H-IIロケット5号機による通信放送技術衛星(COMETS)の打上げ結果の評価について(宇宙開発委員会技術評価部会報告書概要)

平成11年5月19日
宇宙開発委員会
技術評価部会事務局

図-10 衛星搭載用進行波管増幅器の国際比較

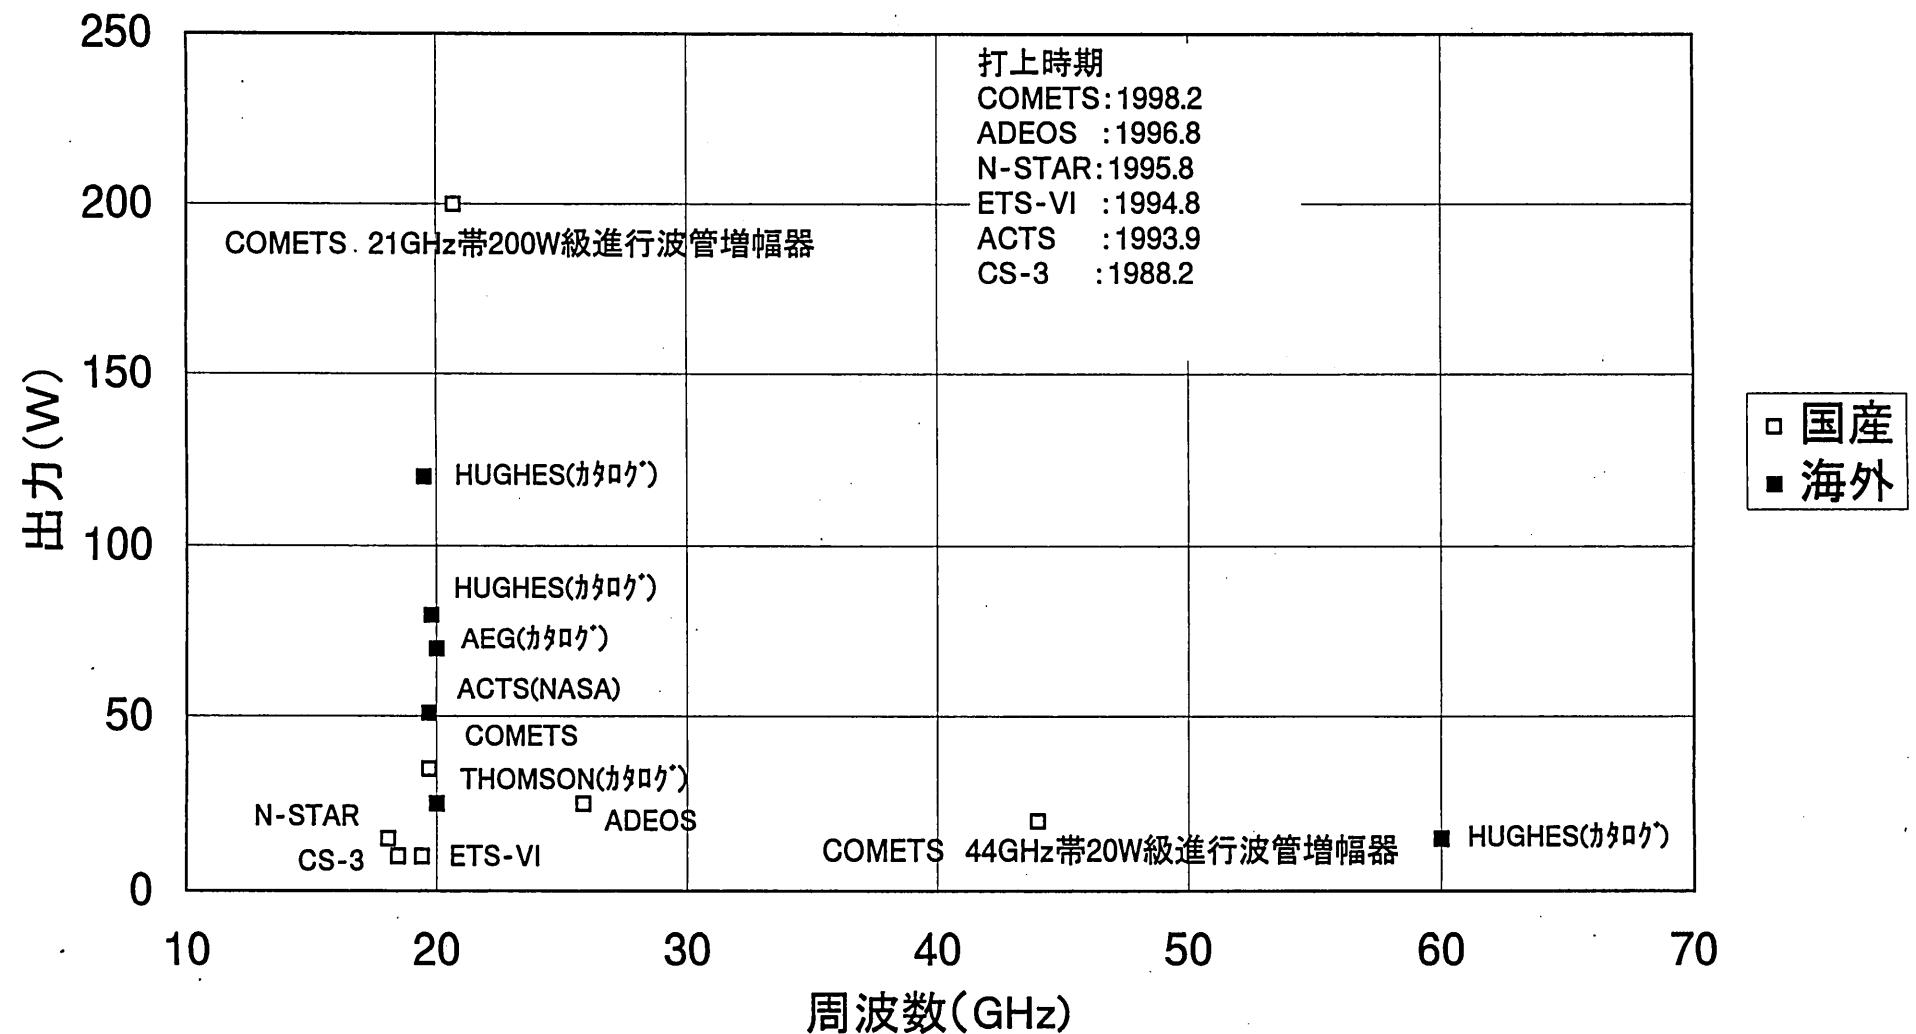
21GHz帯における世界最高出力である200W級TWT A、世界的に数の少ないミリ波帯のTWT Aの宇宙実証に成功。技術的に大きな前進。
